监理工程师通知单

工程名称：浙江嘉秀箱包制造有限公司分布式光伏发电项目

编号 ZJJX-TZD-002

主题：施工质量

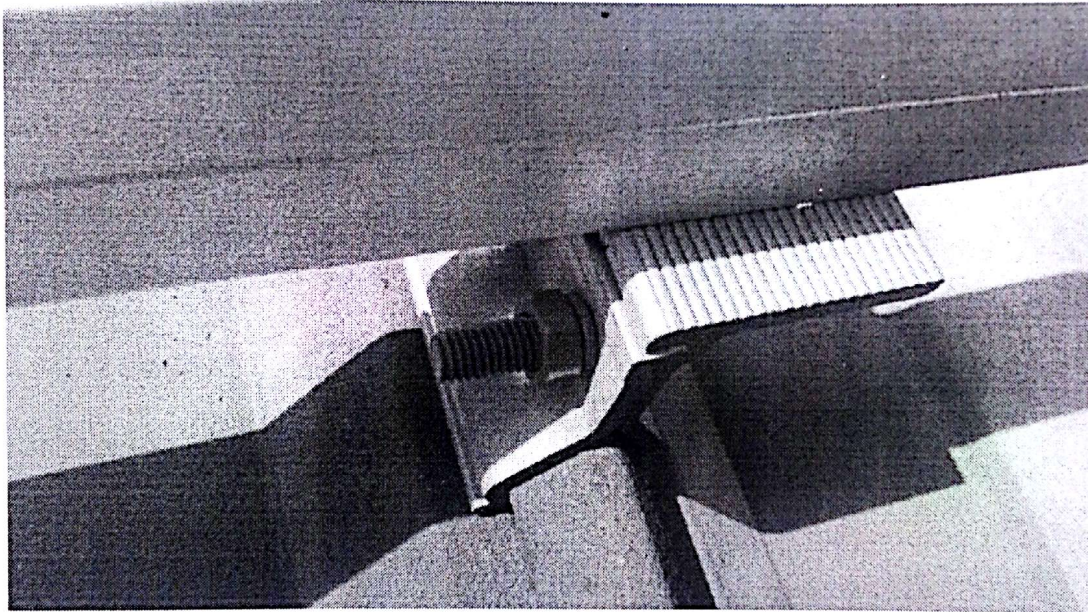
2017年05月01日我监理部人员在对浙江嘉秀箱包制造有限公司分布式光伏发电项目施工现场进行巡视时，发现彩钢瓦屋面所安装的导轨夹具，都未按照规范要求做到“二平一弹”。（见图）

现责令总包方尽快整改，以免影响后续工作。完成后先自检，合格后通知我监理部与建设方验收。通过后方可进行下道工序。

限3日内整改完成！
